## 彩の国資源循環工場 第 期事業計画地の断層について(要望書)

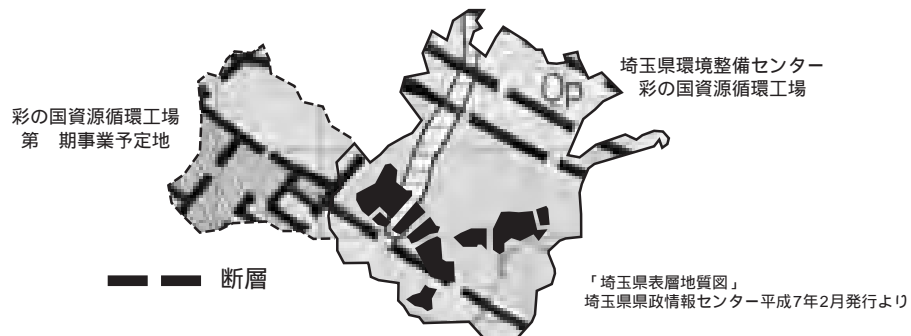
また、最新の「埼玉県表層地質図」(埼玉県県政情報センター平成7年2月発行)の地図を、彩の国資源循環工場の図面に重ね合わせますと、第 期・第 期とも複数の断層がその敷地内を走っています。<下図>

しかし、先に埼玉県が寄居町などに提出した第 期予定計画(戦略的環境アセスに掲載)では、断層への配慮は一切されていません。

断層は、過去の例からマグニチュード6を越える地震の際、2m~10mを越える上下左右の変異をとまいません。これにより、遮水シートや集水管等が破損し、汚染水が断層に添って流れ出るなどの恐れがあります。

周辺住民・農作物など環境に多大な影響を与える問題であるので、敷地内の断層について第 期予定地での正確な調査を埼玉県へ請求してください。
